**Modulo per la presentazione delle osservazioni per i piani/programmi/progetti sottoposti a procedimenti di valutazione ambientale di competenza statale**

ID: Codice procedura (ID\_VIP/ID\_MATTM):10844

Impianto per la produzione di energia elettrica da fonte eolica, costituito da 6 aerogeneratori della potenza complessiva di 37,2 MW, un sistema di accumulo da 25 MW e relative opere connesse in località "Rempillo" nel comune di Pitigliano (GR).

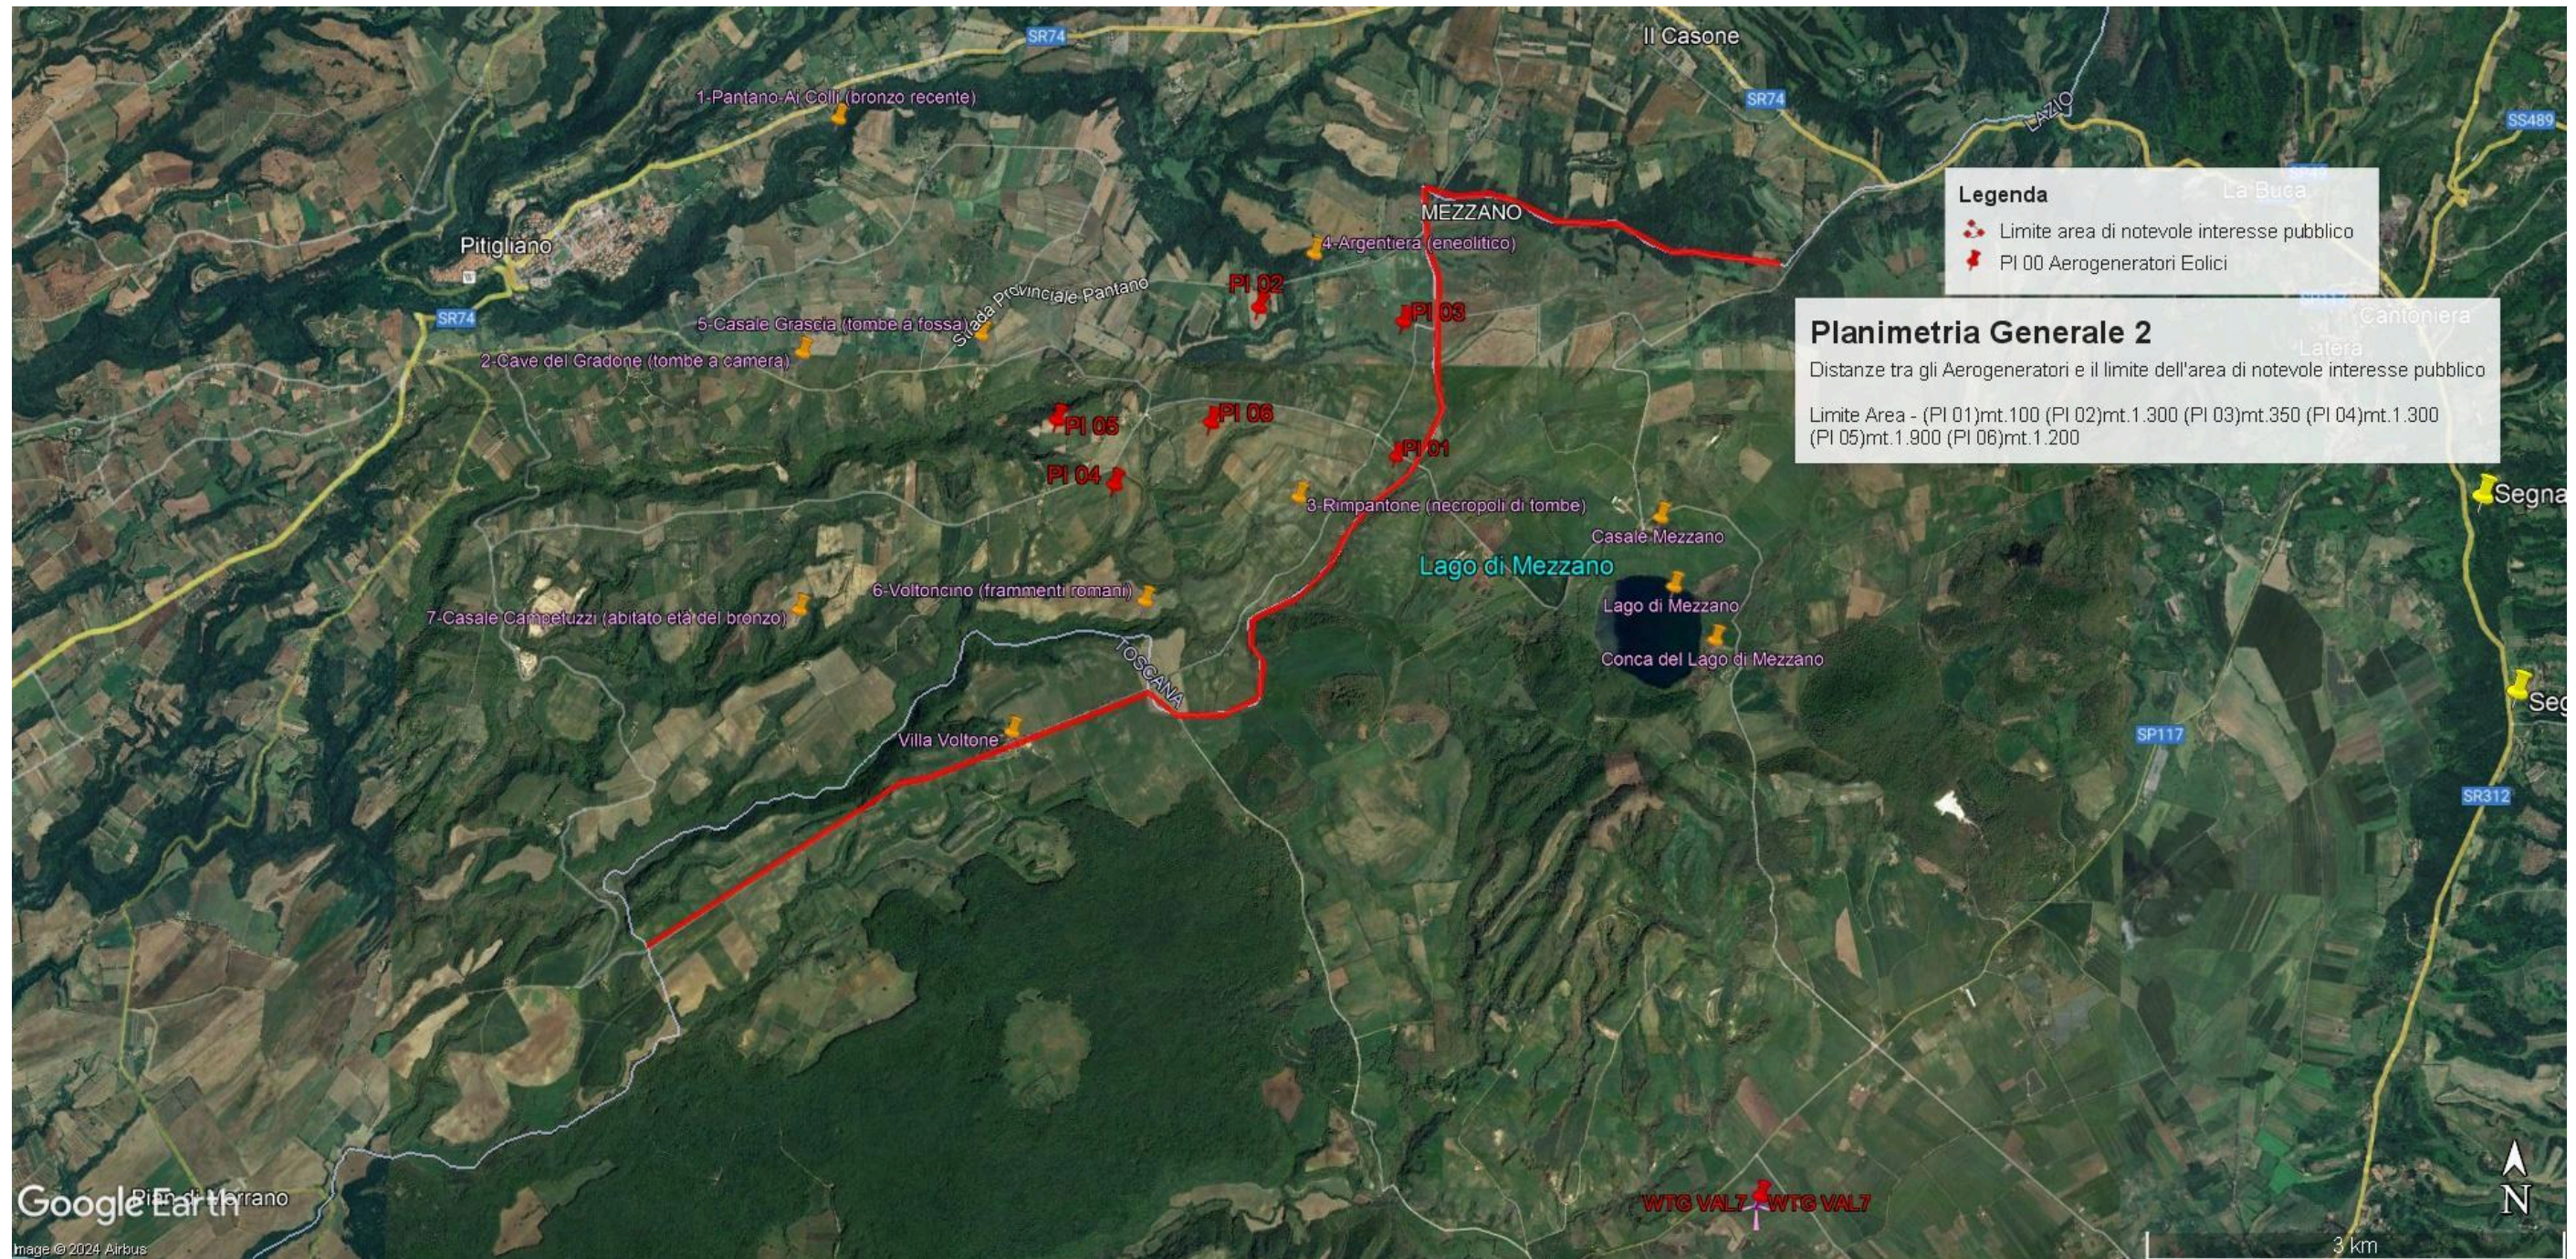
In sintesi, visti l'art. 20 comma 8 lettera c) quater del D.Lgs n 199/2021 e le Linee guida nazionali appena citate, considerato l'enorme impatto dell'impianto eolico industriale denominato "Rempillo" sulla zona paesaggistica di notevole interesse pubblico ben individuata nelle immagini

n.1 e n. 2 e sui Beni Culturali evidenziati nell' immagine n. 3 dell'Allegato alle presenti Osservazioni, per la collocazione delle pale P04 e P05 direttamente all'interno del perimetro di un'area archeologica e per gli impatti anche sull'area intermedia e vasta dei pregiati territori laziali della Tuscia settentrionale e in particolare di quelli del pitiglianese ricco di emergenze agricole, naturalistiche, storiche e archeologiche del periodo etrusco ma non solo, si chiede che venga negata l'autorizzazione all' insediamento dell'impianto eolico denominato "Rempillo".

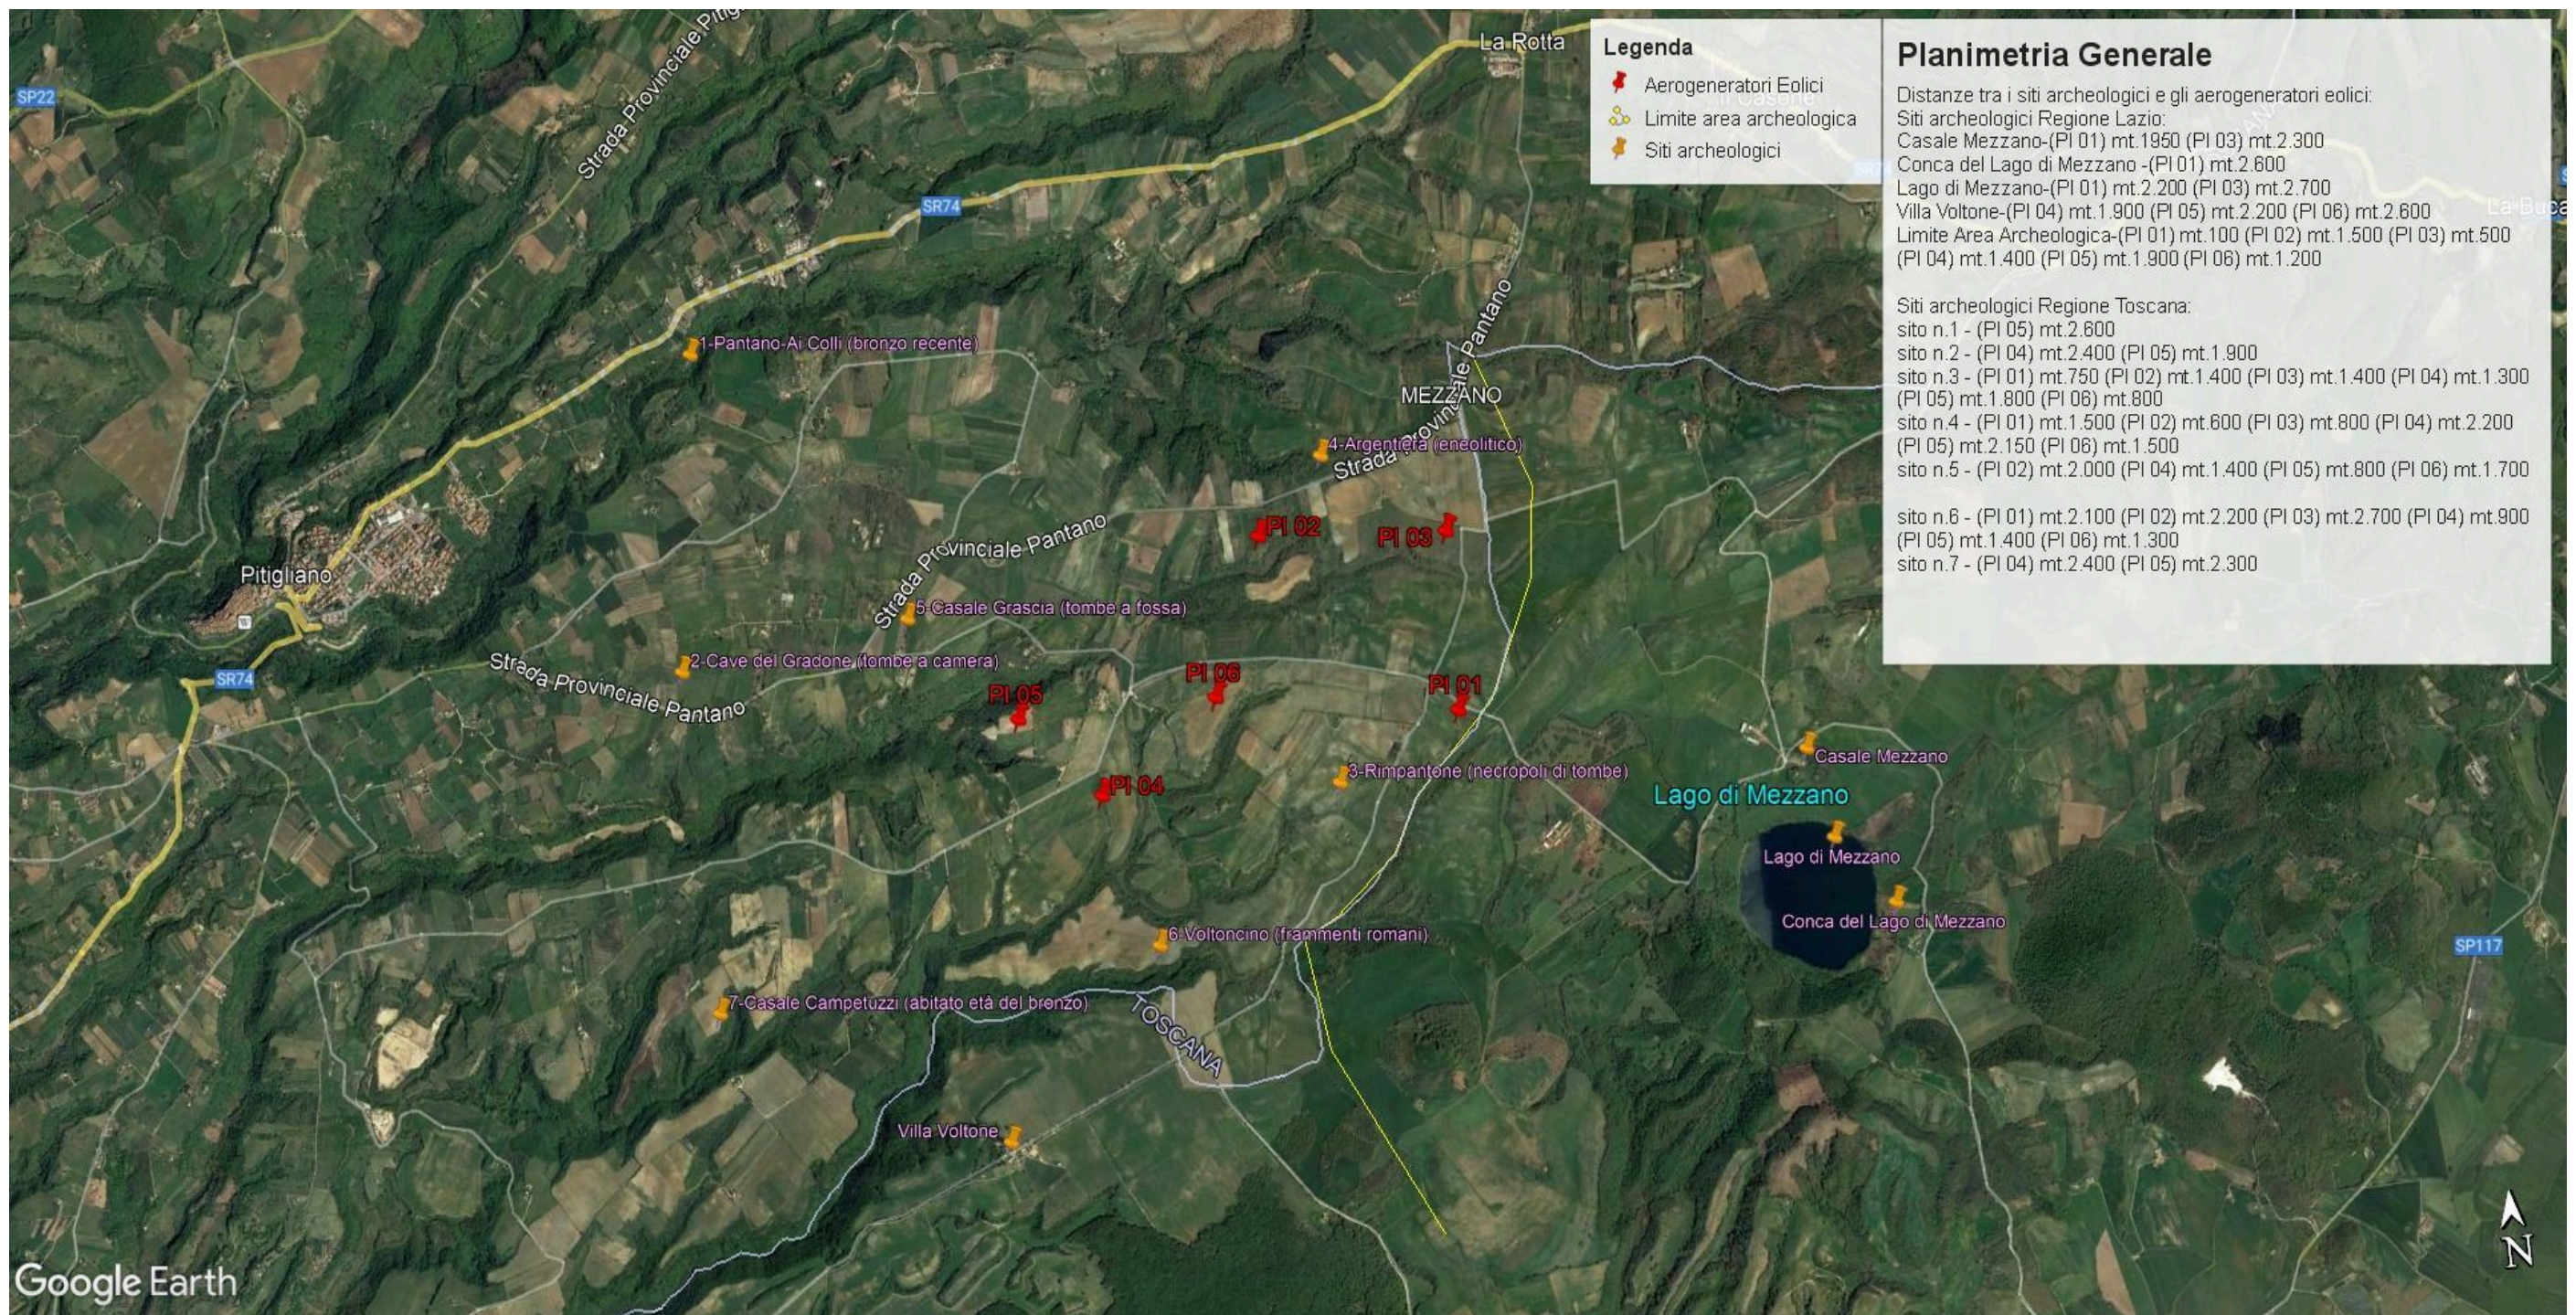
- h) Le zone di interesse archeologico evidenziate nell'immagine n. 3 a cui si aggiungono anche l'importante abitato protostorico di Sorgenti della Nova e Ruder del Castello altomedioevale che si trovano a circa 4 km dalle aree in cui è stato progettato l'impianto eolico industriale. Poco più lontano i resti del castello medioevale "Morrnacchio". Nell'area vasta le preziose necropoli eneolitiche (Poggi Alti) ed etrusche di Pitigliano, Sovana e Sorano. I pregiati prodotti agricoli come il vino bianco DOC di Pitigliano.

**Immagine n. 4** Situazione di saturazione da impianti FER nella provincia di Viterbo. Non sono riportati gli impianti fotovoltaici e agrivoltaici che hanno inciso per buona parte nel cumulo di impianti FER per superare già nel 2023 gli obiettivi del PNIEC assegnati alla Regione Lazio per il 20230.

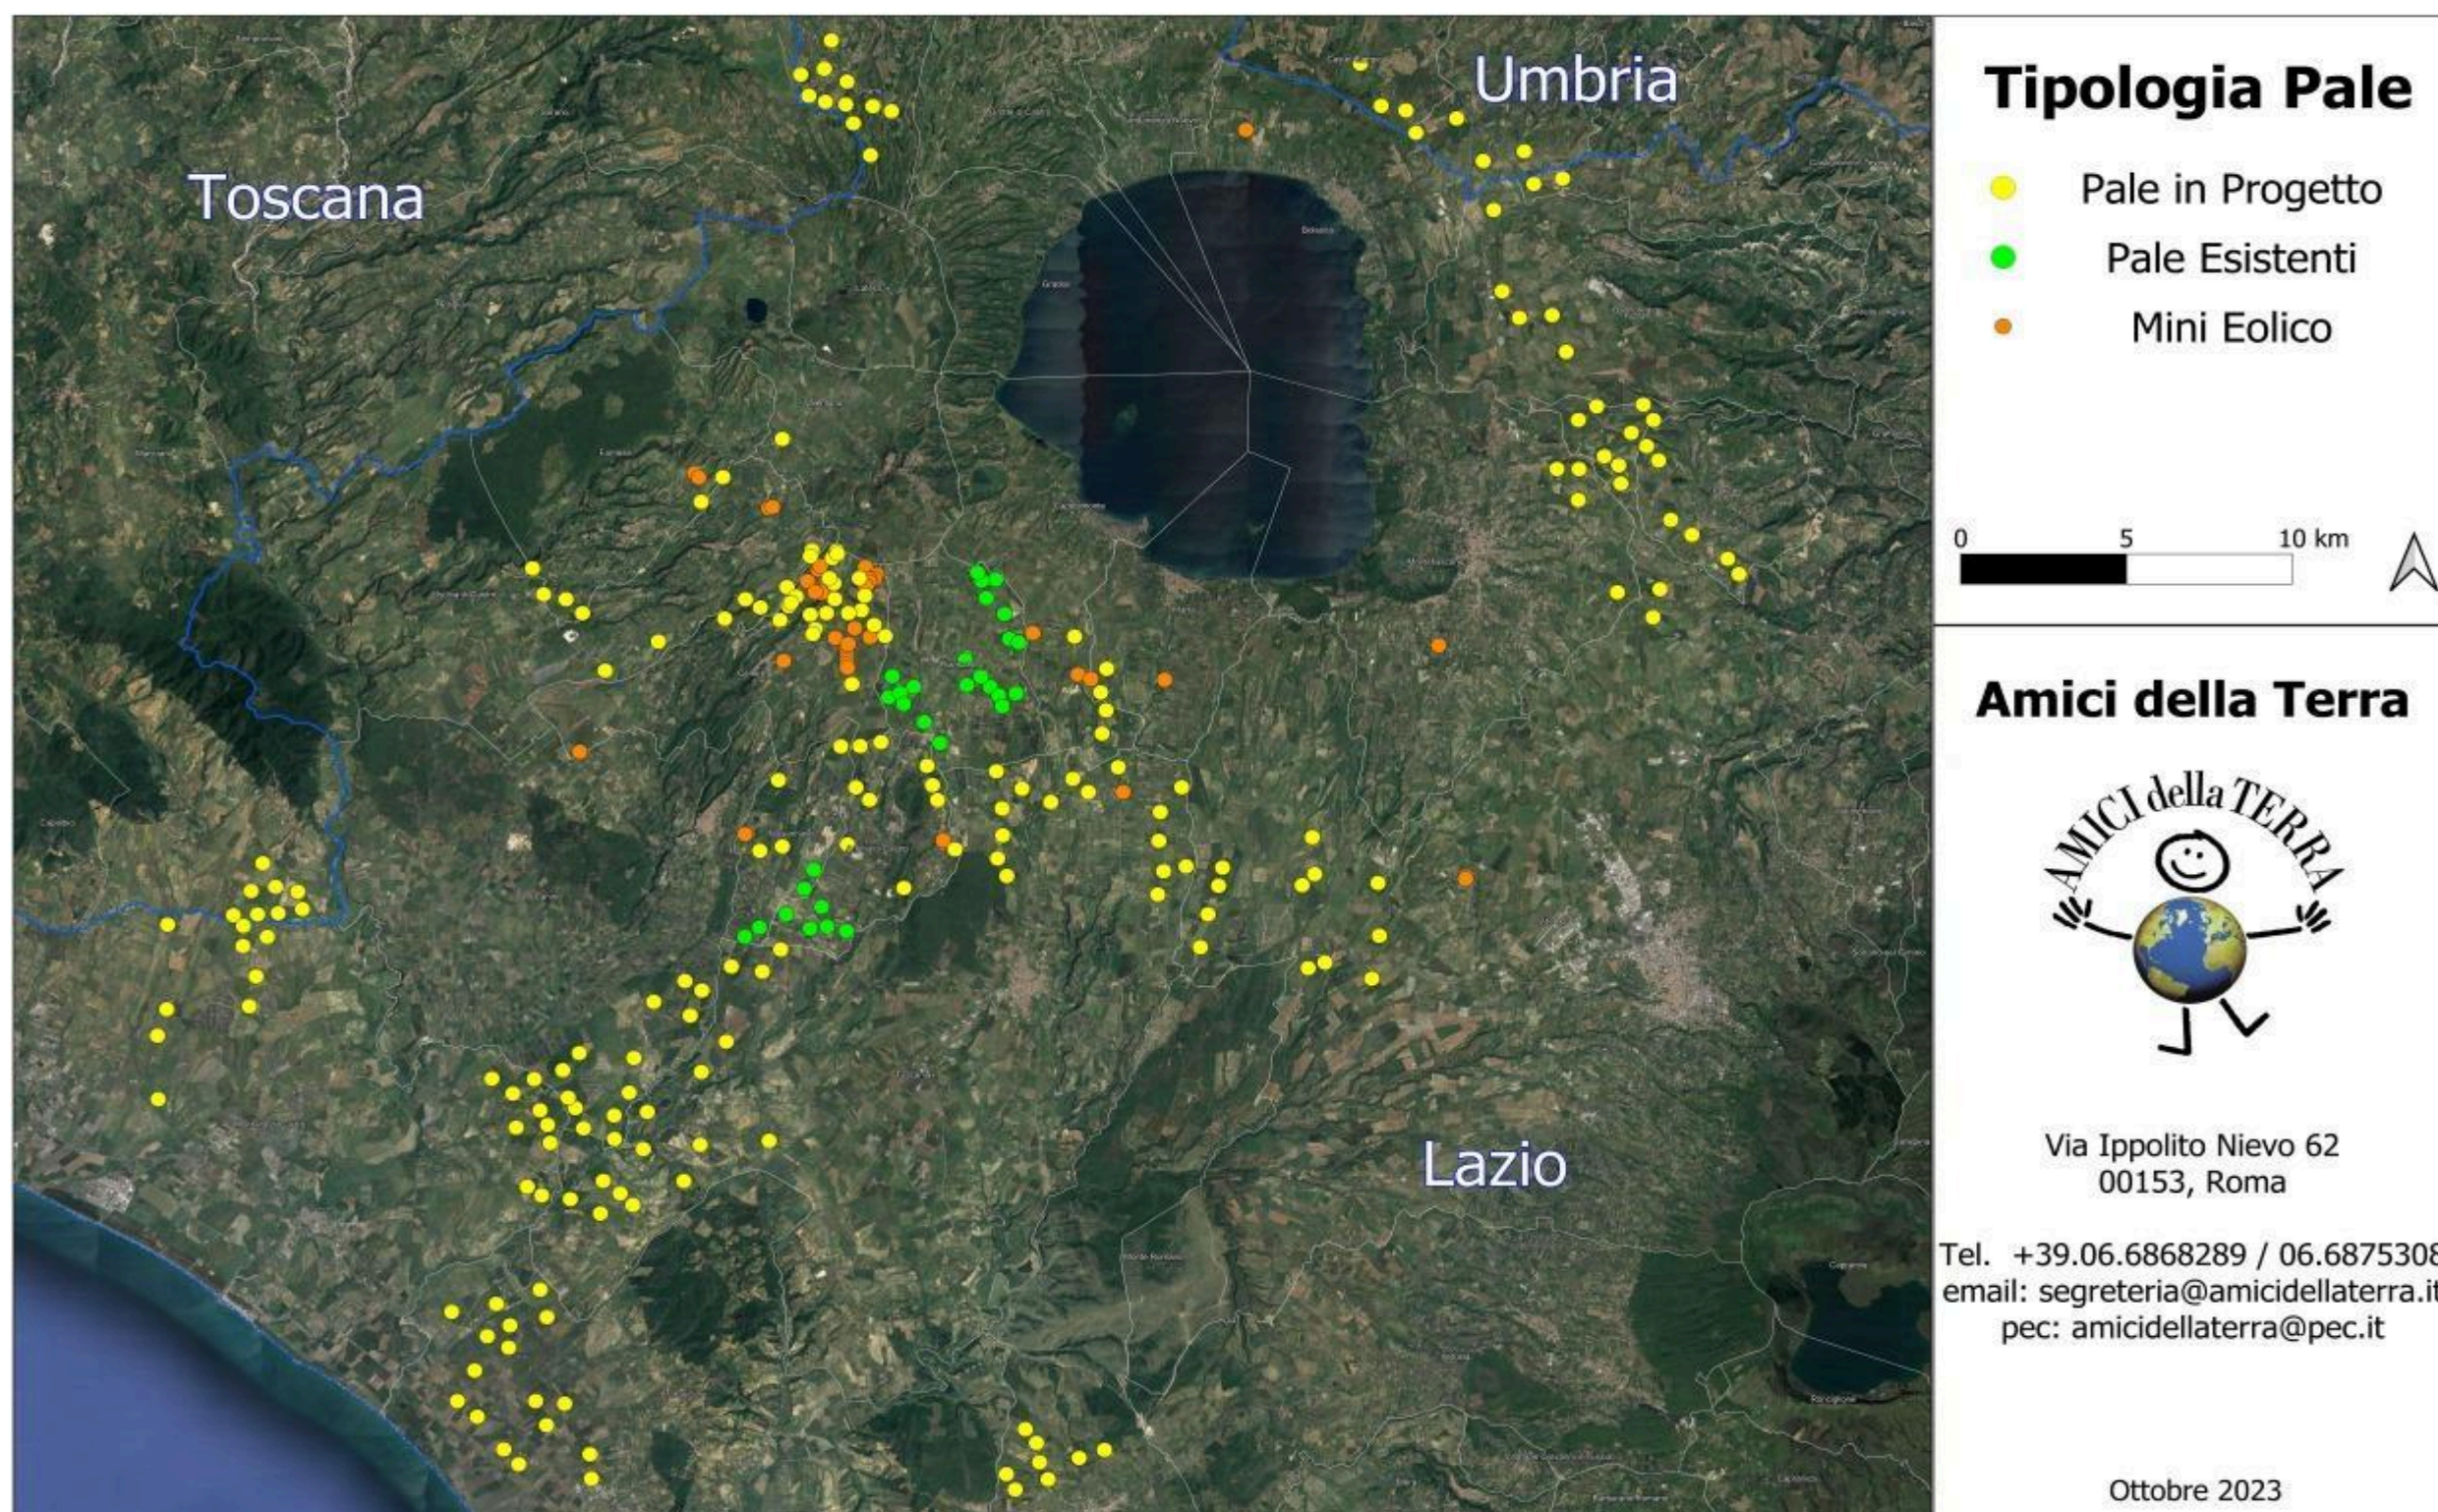
Quindi anche la Regione come Ente deputato dalla normativa nazionale a legiferare sulle aree idonee e non idonee si è espressa riguardo al fatto che abbia assolto ai doveri e alle quote stabilite dal PNIEC e in ambito regionale la provincia di Viterbo è stata quella con il più alto tasso di impianti FER tra tutte e quindi ormai satura ed il cumulo degli impianti FER installati, autorizzati e in progetto rappresenta una elevata criticità per la sostenibilità ambientale di ulteriori eventuali iniziative, L'impianto eolico “ Rempillo” pur essendo “esterno al confine provinciale e regionale ma nelle sue immediate vicinanze ( a soli 100 metri i primi due aerogeneratori) oltre ad impattare sul territorio e sulle economie di tre Comuni del Lazio ( Farnese, Valentano e Latera) si trova nelle fasce di rispetto dei Beni di notevole interesse pubblico come si è evidenziate nelle Osservazioni nn. 1 e 2 e crea anche degli impatti negativi anche sui beni naturalistici come verrà dettagliato nell'Osservazione n. 4. Inoltre andrebbe a sommarsi al già enorme cumulo di impianti eolici e fotovoltaici e geotermici che già creano una elevata criticità ambientale nella provincia di Viterbo e interferiscono anche con il territorio toscano come si può vedere dalle immagini nn. 4 e 5 dell'Allegato n. 1.
